# [РЕКОМЕНДАЦИЯ ПО ТЕХНИЧЕСКОМУ ОБСЛУЖИВАНИЮ] ОПРЕДЕЛЕНИЕ ЧРЕЗМЕРНОГО РАСТЯГИВАНИЯ ЦЕПИ ПРИВОДА ГРМ В ДВИГАТЕЛЯХ GAMMA

HSR15-12-P230-ALL | Service Tip

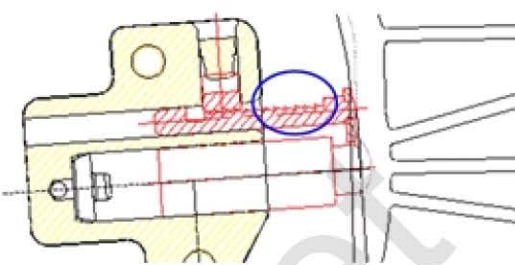
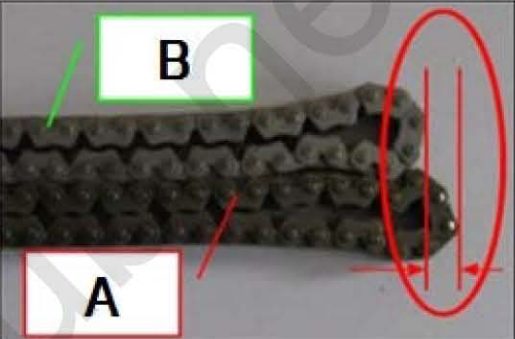
1) Проверьте, превышает ли число выступающих зубьев храпового механизма натяжителя 5 шт.

| Когда установлена новая цепь привода ГРМ<br>(выступает 2 ~ 3 зуба храпового механизма<br>натяжителя)   | Когда цепь привода ГРМ чрезмерно растянута<br>(выступает больше 5 зубьев храпового механизма<br>натяжителя) |
| 2) Если выступает чрезмерное количество зубьев храпового механизма натяжителя, снимите цепь привода ГРМ (А), затем сравните ее длину с длиной новой цепи привода ГРМ (В) для окончательного подтверждения чрезмерно.                                 |                           |

1) Если требуется замена цепи привода ГРМ старого образца (243212B000: бесшумная цепь) вследствие возникновения шума от цепи, сниженной мощности двигателя или по иным причинам, вызванным чрезмерным растягиванием цепи привода ГРМ, обязательно замените ее на усовершенствованную цепь привода ГРМ (243212B200) для предотвращения повторного возникновения указанных выше проблем с двигателем.
